筑安集团大厦

方案设计

福建筑安投资集团有限公司筑安集团大厦(工规变更)总
平面规划及建筑设计方案评审会专家组意见

筑安集团大厦(工规变更)总平面规划及建筑设计方案评审会意见回复

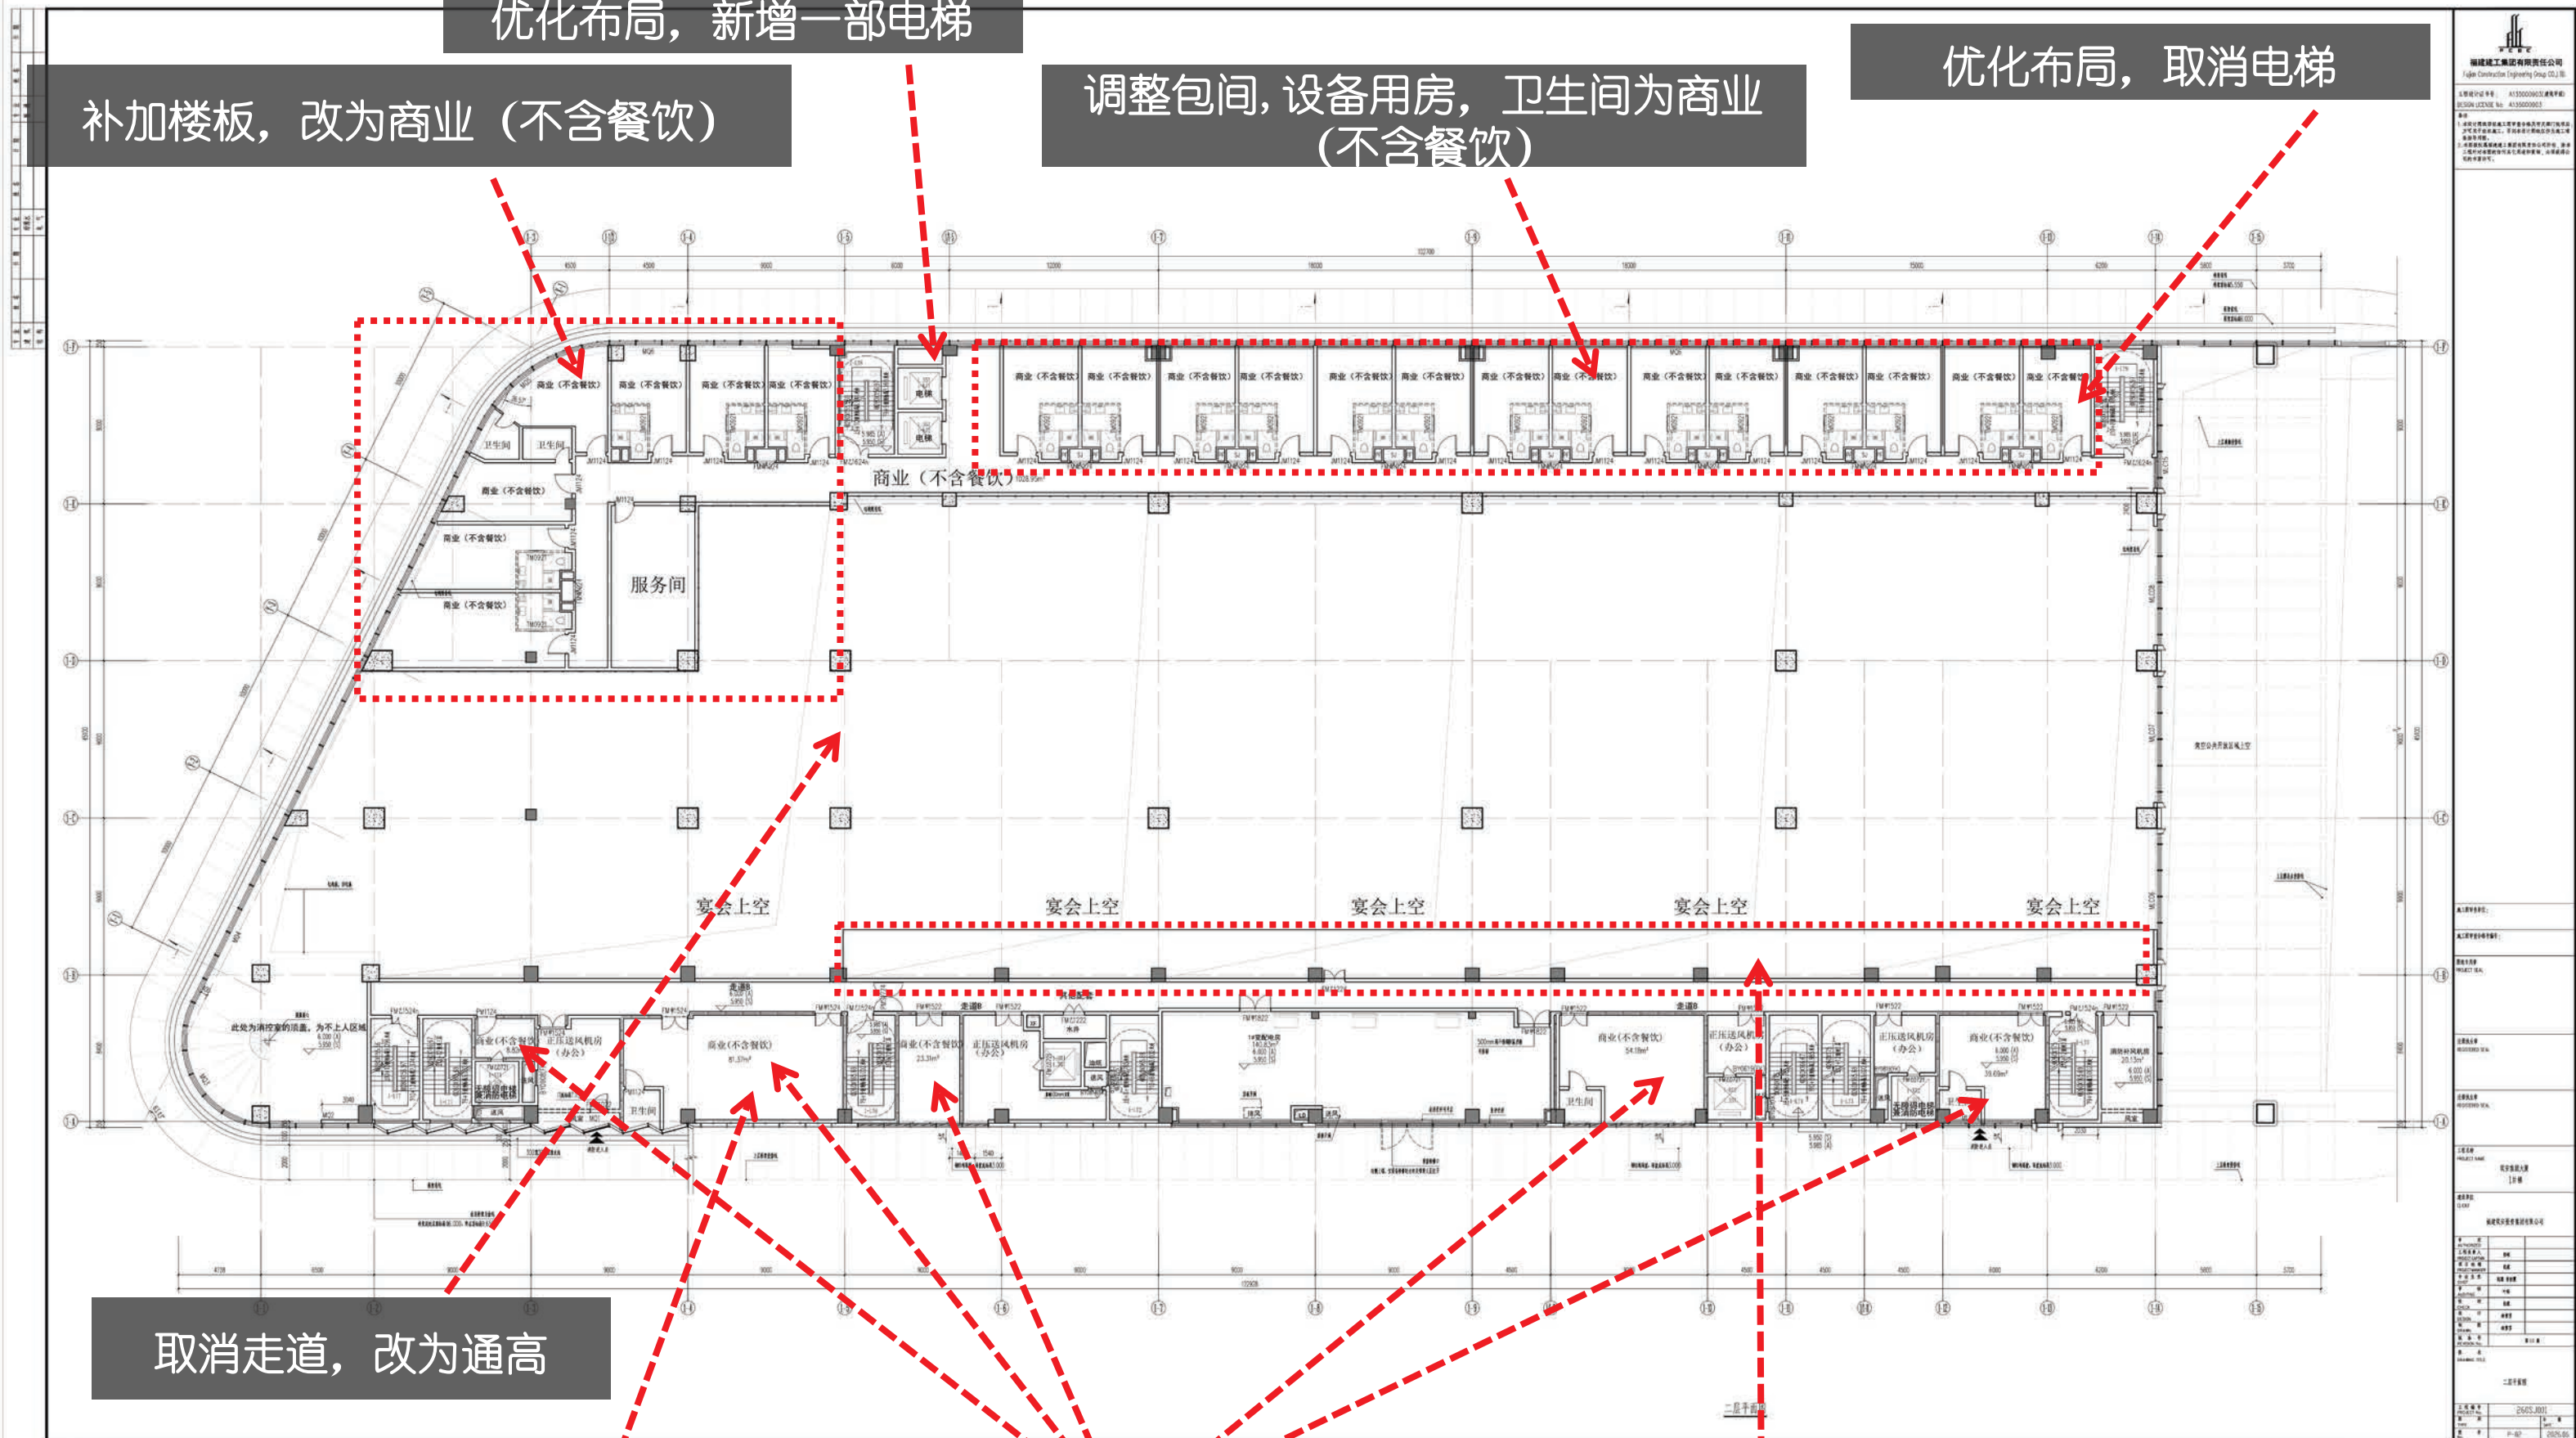
优化布局，取消电梯

取消走道，改为通高

调整原卫生间，服务间为商业（不含餐饮）

设备用房调小，改为商业（不含餐饮）

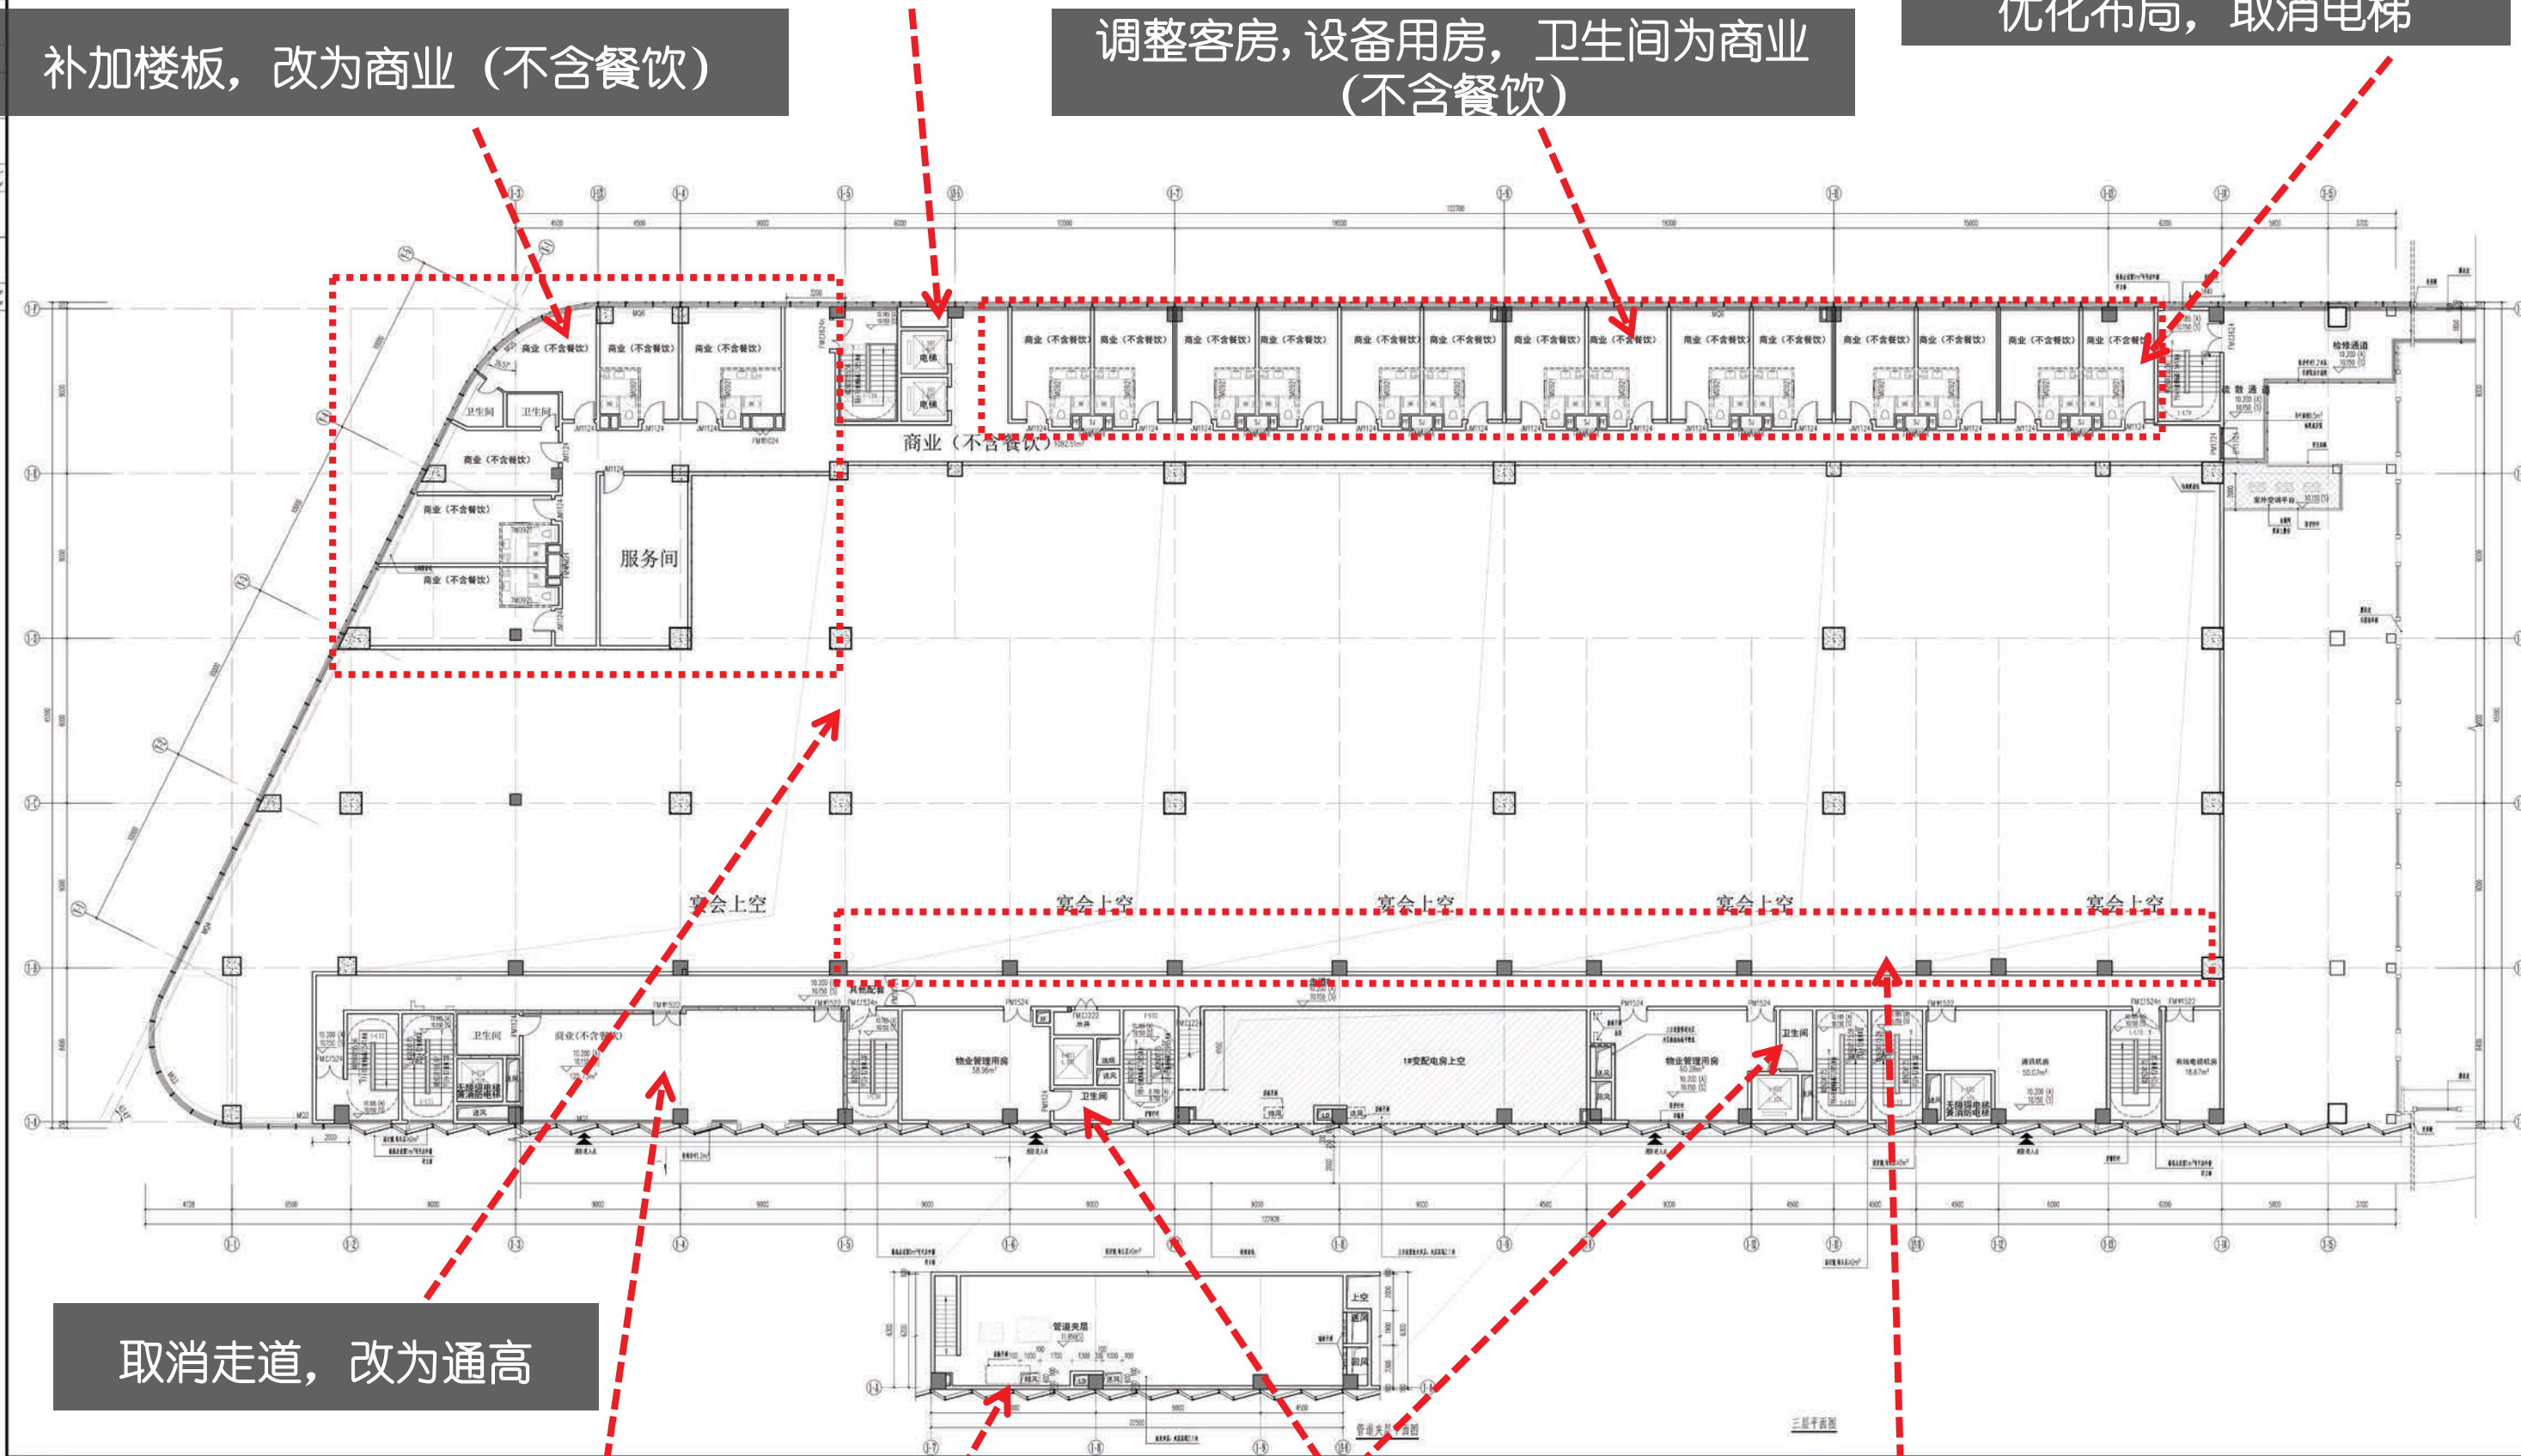
取消走道，改为通高

调整服务间为商业（不含餐饮）

补充设备夹层，层高不超过2.1米

调整物业管理用房卫生间

福建建工集团有限责任公司 Fujian Construction Engineering Group Co., Ltd.	
工程名称	1#楼五层平面图
工程地点	福建省福州市
设计单位	福建建工集团有限责任公司
设计人员	XXX
审核人员	XXX
批准人员	XXX
设计日期	2024.05.01
设计阶段	施工图
设计比例	1:100
设计内容	1#楼五层平面图
设计说明	1. 本图是根据建筑设计方案及业主要求进行设计的。 2. 本图应符合国家现行有关标准及规范的要求。 3. 本图应符合当地有关管理部门的要求。

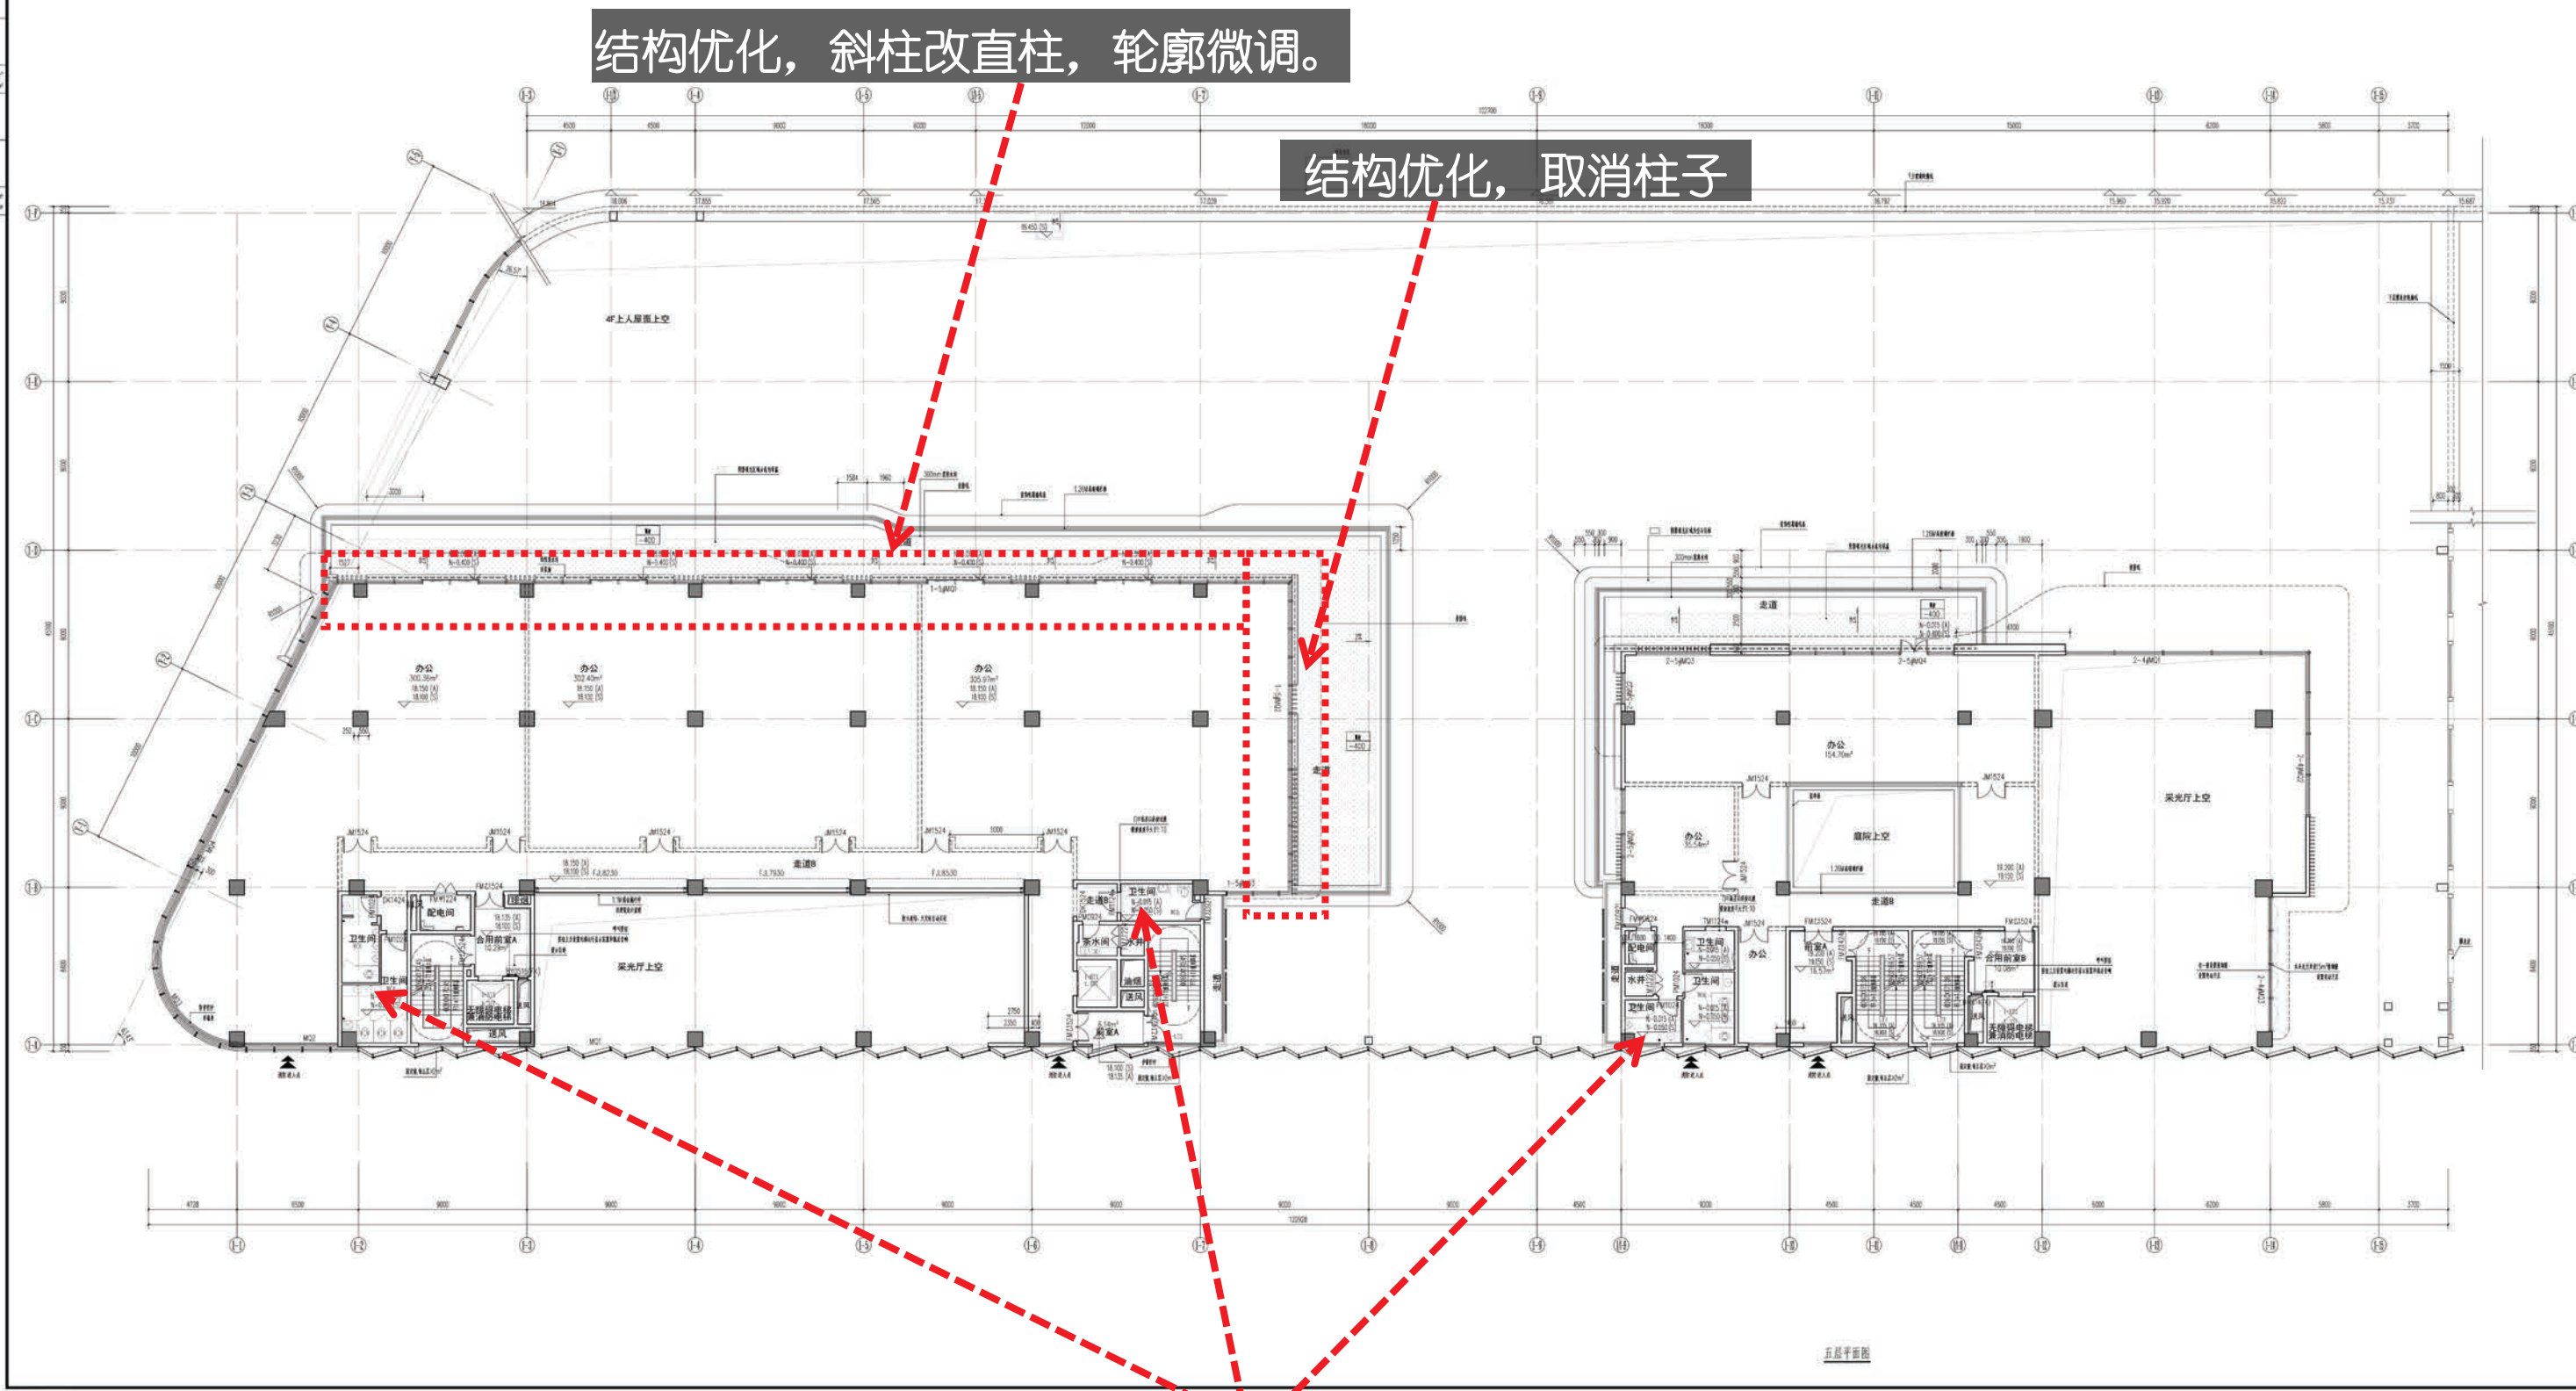
结构优化，斜柱改直柱，轮廓微调。

结构优化，取消柱子

调整卫生间布局
